Informe final INF-LM-EIC-D-0005-2021

Informe de Auditoría Técnica Desempeño de la estructura de pavimento y seguridad vial del proyecto Construcción Paso a desnivel en la intersección Guadalupe, Ruta Nacional No. 39 *Licitación ITB-CRPC-96800-2018*

Preparado por:
Unidad de Auditoría Técnica LanammeUCR

San José, Costa Rica
Mayo, 2022

Figura 7. Evaluación valores individuales IRI carril externo, sentido San Pedro - Calle Blancos, proyecto Paso a desnivel en la Intersección de Guadalupe Ruta Nacional No 39.

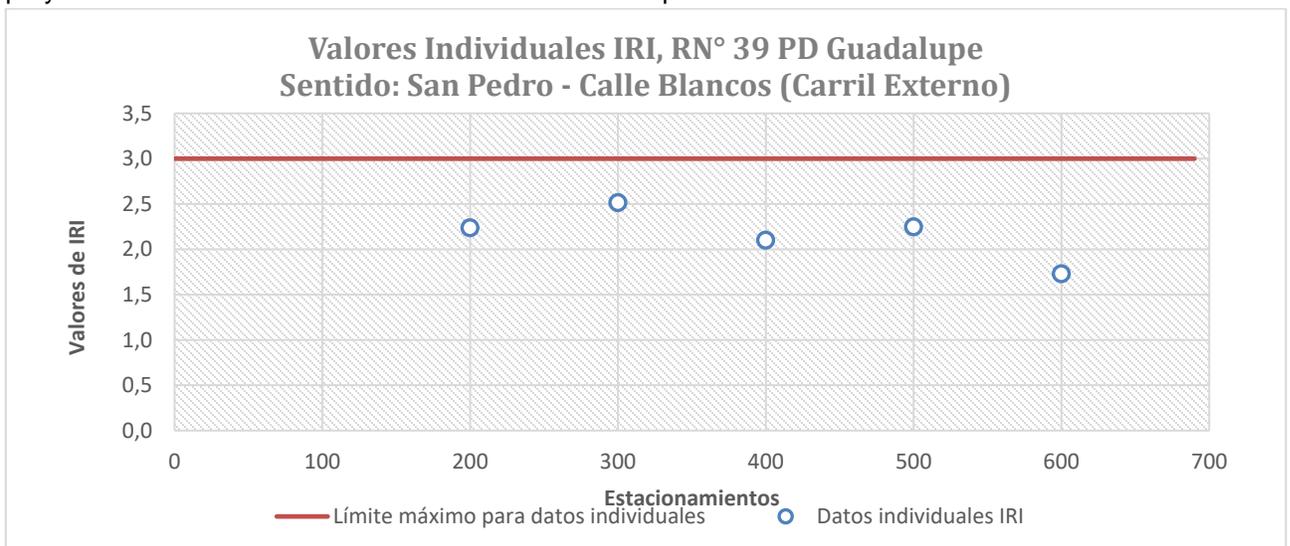
Por su parte, la Figura 7. Evaluación valores individuales IRI carril externo, sentido San Pedro - Calle Blancos, proyecto Paso a desnivel en la Intersección de Guadalupe Ruta Nacional No 39. representa la evaluación de valores individuales según el valor máximo de 3,0 m/km.

En lo que respecta al valor de media fija del carril externo se obtuvo un valor de 2,17 m/km y una desviación de valores individuales de 0,29. Por lo tanto este carril no cumplió con la especificación de un valor máximo de media fija de 1,85 m/km. Además, este carril muestra el valor más alto de la evaluación realizada en los 4 carriles del proyecto analizados.

Figura 8. Valores IRI cada 10 m mediciones del carril externo, sentido San Pedro - Calle Blancos del 16 de marzo de 2021 y 22 de marzo de 2021

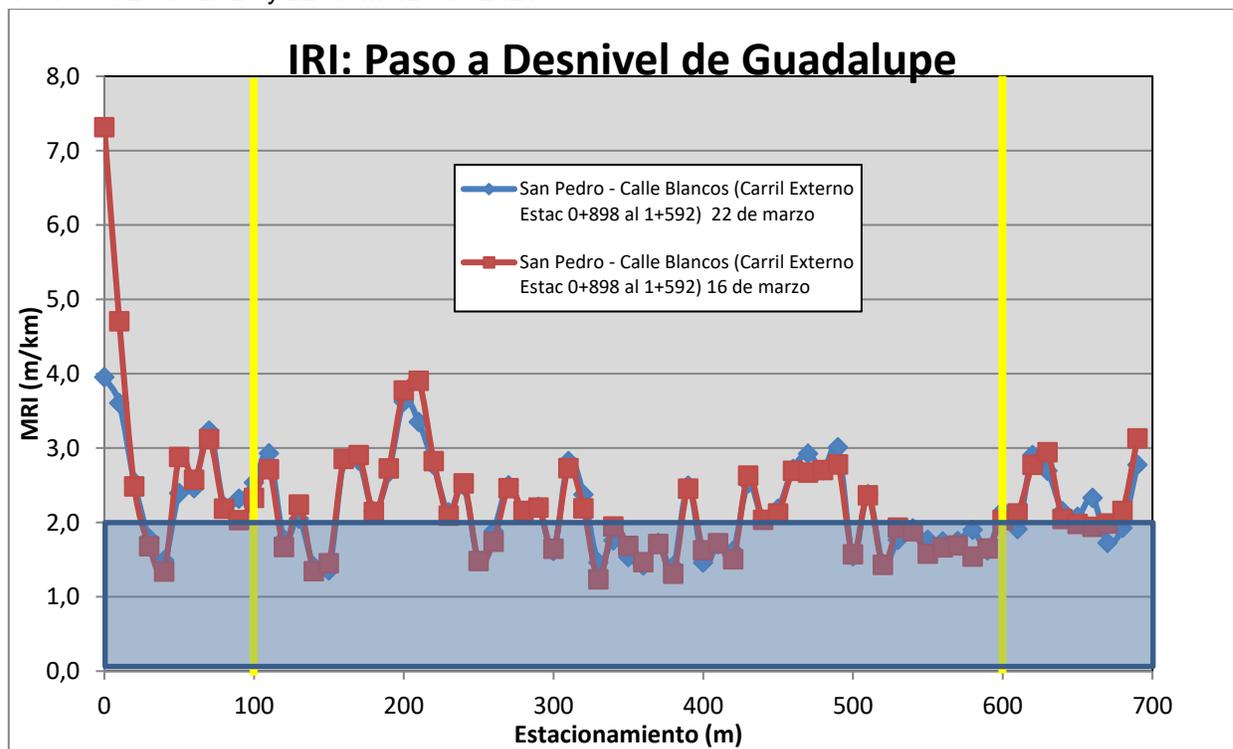
Otro aspecto a mencionar es que el análisis de IRI a cada 10 m permite identificar las secciones que presentaron los mayores problemas durante la evaluación. Así, por ejemplo, se observa en la Figura 7 altos valores de IRI cercanos al estacionamiento 0+200 el cual es equivalente al estacionamiento 1+100 del proyecto, estos valores son considerados por el Equipo Auditor como excesivos en perjuicio de la regularidad superficial del carril analizado. De igual manera, en el gráfico se observa una gran cantidad de valores entre 2,0 m/km y 3,0 m/km, a excepción de las secciones comprendidas entre los estacionamientos 0+330-0+420 y 0+500-0+600 donde se obtuvo la mayor cantidad de valores por debajo de los 2,0 m/km. Con base en lo anterior, se evidencia un problema en el acabado de la capa especialmente en la sección comprendida entre los estacionamientos 1+000 y 1+230, así como la sección comprendida entre el estacionamiento 1+320 al 1+400. Es criterio del Equipo Auditor que la ubicación espacial de las secciones con mayor IRI en el carril que presentó el incumplimiento son de relevancia en caso de que la Unidad Ejecutora y UNOPS determinen realizar algún tipo de reparación.

Es importante mencionar que en el caso del carril externo San Pedro - Calle Blancos, según los resultados de la evaluación realizada por el LanammeUCR no se satisface la especificación de regularidad superficial del proyecto, por lo que es criterio del Equipo Auditor que la Administración debe realizar un análisis detallado del carril que incumplió con la especificación y asegurar el

Figura 24. Agrietamiento interconectado cercano a acceso de rotonda de Guadalupe. Fecha: 08 de octubre de 2021.

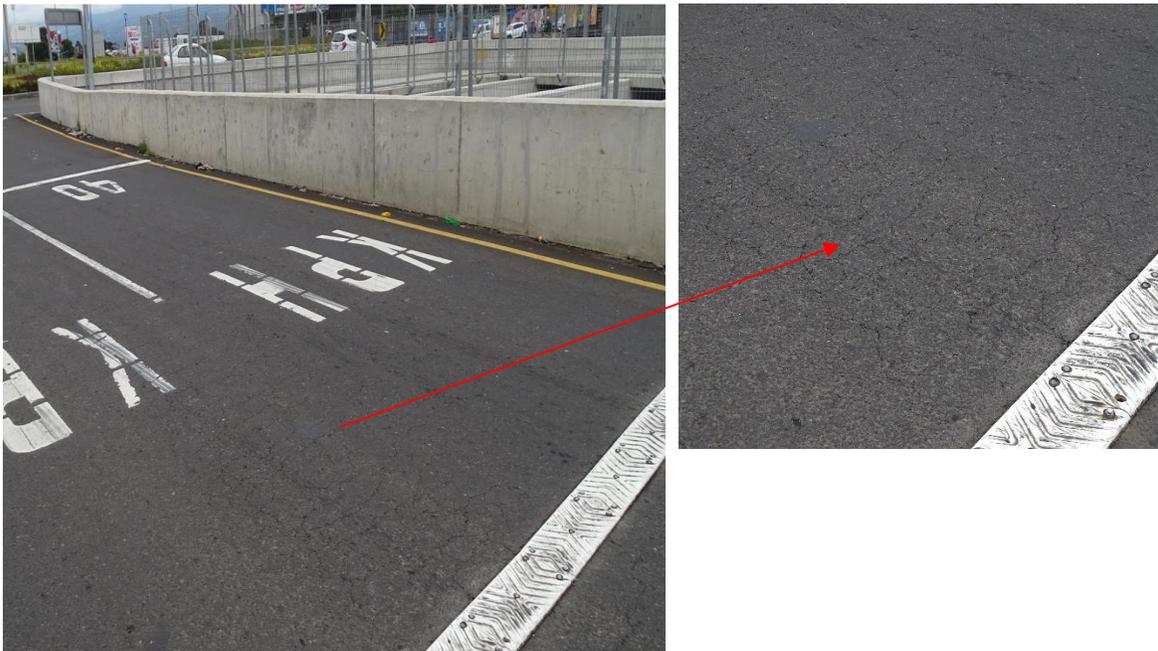
Es importante señalar que en la visita de seguimiento el día 08 de octubre de 2021 se evidenció que la condición de deterioro se mantenía e inclusive se vio que el área del deterioro se había extendido, tal como se observa en la Figura 24.

Figura 26. Ancho de trabajo sistema de contención barrera rígidas. Fuente: Valverde, 2011.

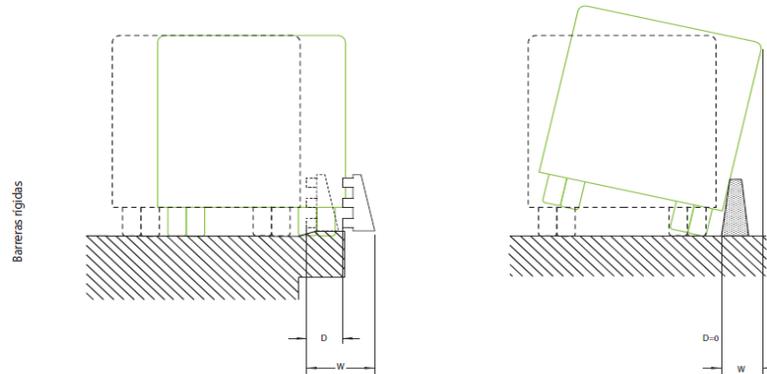
Se debe recordar que el ancho de trabajo es la distancia entre la cara más próxima al tráfico antes del impacto, y la posición lateral más alejada que durante el impacto alcanza cualquier parte esencial del sistema o vehículo (Valverde, 2011). En la Figura 26 se muestra gráficamente la definición de ancho de trabajo denotado con la letra W.

Por lo tanto, si las barreras tipo F colocadas en el proyecto no cumplen el ancho de trabajo según las condiciones y obstáculos presentes en sitio, existe el potencial riesgo de colisión a las luminarias incorporadas en la mediana del eje principal del proyecto.

Sobre las observación de incumplimiento del ancho de trabajo de las barreras, se le indica a la Unidad Ejecutora que se mantiene el criterio y análisis presentado mediante el oficio 96800-210223-ER-044 sobre la zona de intrusión de las barreras (ZIO) y el ancho de trabajo, que se encuentran en cumplimiento, según lo requerido en el Pliego de Prescripciones Técnicas Particulares.
